## 公聴会に関する資料

## 知多都市計画ごみ処理場(一般廃棄物処理施設)「知多南部広域環境センター整備事業に係る環境影響評価準備書」に対する意見(3月3日公聴会用 公述原稿)

表 2-4-1(4) 中心周波数別調査結果（平日）(No.4)

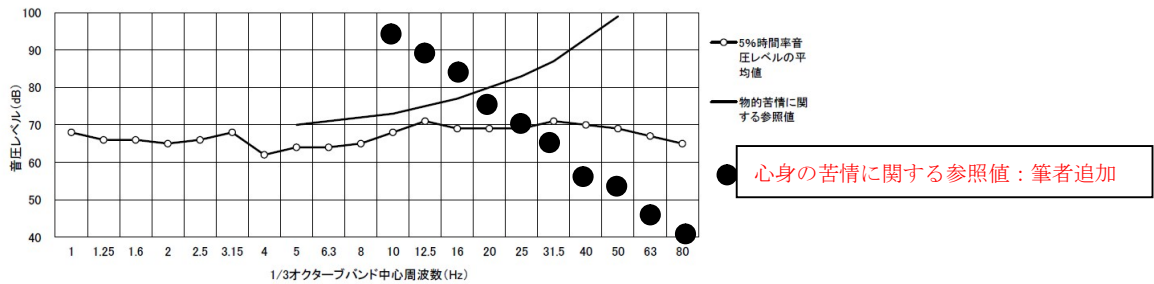
\*低周波音の調査の評価で「物的苦情に関する参照値」と「心身に係る苦情に関する参照値」を混同している。表8.2-9G 特性等価音圧レベルの注2)で“表中の値は「心身に係る苦情に関する参照値」を示している”のは“「物的苦情に関する参照値」”の間違いである。資料2のp316～p319も同様に間違っている。

「低周波音問題対応の手引き書」（環境省、平成16年6月）では、どちらも1/3オクターブバンド音圧レベルを参照値とも比較し“参照値以上であれば低周波音による苦情の可能性が考えられる。”とされているが、“G特性等価音圧レベルは…「心身に係る苦情に関する参照値」の92dBを下回っていた。また、1/3オクターブバンド周波数別の音圧レベルの調査結果は、全ての周波数帯において「物的苦情に関する参照値」を下回っていた。”と心身に係る苦情は、G特性等価音圧レベルのみで1/3オクターブバンド周波数別に比較していない。

手引きに従い、心身に係る苦情を1/3オクターブバンド周波数別で比較すると、31.5Hz、40Hz、50Hz、63Hz、80Hzでは“心身に係る苦情の可能性が考えられる。”このことを明記すべきである。

なお、G特性等価音圧レベルは最大がN0.4の81dB（平日、休日とも）となっており、p520の82dBではない、また、資料2では平日82dB、休日83dBと食い違っている。
